「静岡県中央新幹線環境保全連絡会議 (地質構造・水資源専門部会)」 へのご説明

平成31年4月26日(金)

東海旅客鉄道株式会社

図 ボーリング位置図

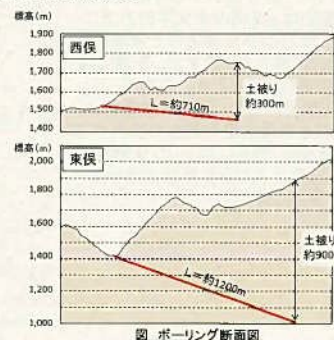
・湧水温度や水質は大井川の表流水と異なると考えられる。いきなり戻すことへのリスクはコントロールできるのか。事前の調査で山体内部の地下水質や水温を確認しているのか見解を説明願う。

○ボーリング調査時の水温の確認について

※西俣と東俣でボーリング調査を実施した際、ボーリング孔内と周辺河川の水温の比較を行っています。
